Engenharia e Construção	<h1>RELATÓRIO SACP / RNC</h1>	22901-QMS-TBRA-G-FR-001-012 Revisão: 00	
		N.º	PCI-211
		Página 1 de 4

SOLICITAÇÃO DE AÇÃO CORRETIVA E OU PREVENTIVA		
PROJETO/SITE: OS 37131 / 37132		RESPONSÁVEL FOLLOW UP: Marcio Rodrigues
DATA DA ABERTURA DA SACP: 30/05/2025		
DATA DE PREVISÃO DE FECHAMENTO DA SACP (MAIOR PRAZO): []5 dias []10 dias []15 dias		
TIPO DE CONSTATAÇÃO	PROCESSO	
<input type="checkbox"/> NÃO CONFORMIDADE CRÍTICA <input checked="" type="checkbox"/> NÃO CONFORMIDADE <input type="checkbox"/> OBSERVAÇÃO <input type="checkbox"/> OPORTUNIDADE DE MELHORIA <input type="checkbox"/> BOA PRÁTICA	<div> <input type="checkbox"/> ADMINISTRAÇÃO <input type="checkbox"/> FINANÇAS <input type="checkbox"/> ENGENHARIA <input type="checkbox"/> MASS <input type="checkbox"/> RECURSOS HUMANOS <input type="checkbox"/> SISTEMAS <input type="checkbox"/> EQUIPAMENTOS <input type="checkbox"/> COMUNICAÇÃO </div> <div> <input type="checkbox"/> COMERCIAL <input type="checkbox"/> JURIDICO <input type="checkbox"/> SERVIÇOS GERAIS <input type="checkbox"/> OPERAÇÕES <input type="checkbox"/> PLANEJAMENTO <input type="checkbox"/> FORNECIMENTO <input checked="" type="checkbox"/> QUALIDAD

Foto 01 - Sala elétrica 01 – Rua 29
- Cable Rack 1

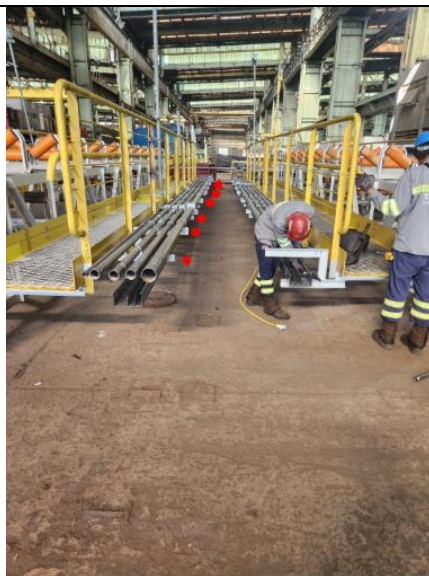
- 1- Sala Elétrica 01 - Montagem de leitos e eletrocalhas em suportes sem tratamento e pintura (com danos mecânicos, com e sem exposição do aço). Conforme imagem 1.
- 2- Correias transportadoras TC-04A e TC-04B, no galpão 05 - Montagem de leitos e eletrocalhas em suportes sem tratamento e pintura (com danos mecânicos, com e sem exposição do aço). Conforme imagem 2.
- 3- Estruturas do GAD - Montagem de leitos e eletrocalhas em suportes sem tratamento e pintura (com danos mecânicos, com e sem exposição do aço). Conforme imagem 3.

PLANO DE AÇÃO					
AÇÃO #	TIPO	AÇÃO	EMPRESA E RESPONSÁVEL	EXECUTANTE	PRAZO
01	<input type="checkbox"/> Correção Imediata <input checked="" type="checkbox"/> Ação Corretiva <input type="checkbox"/> Ação Preventiva	Remover leitos e eletrocalhas.	Techint	Gilson Santana	20/06/2025
02	<input type="checkbox"/> Correção Imediata <input type="checkbox"/> Ação Corretiva <input type="checkbox"/> Ação Preventiva	Efetuar pintura conforme o procedimento.	Techint	Gileno	20/06/2025
APROVADORES DO PLANO DE AÇÃO: Marcio Rodrigues / Gileno / Gilson Santana					
USIMINAS		MONTADORA	FORNECEDOR		
DATA:		DATA:	DATA:
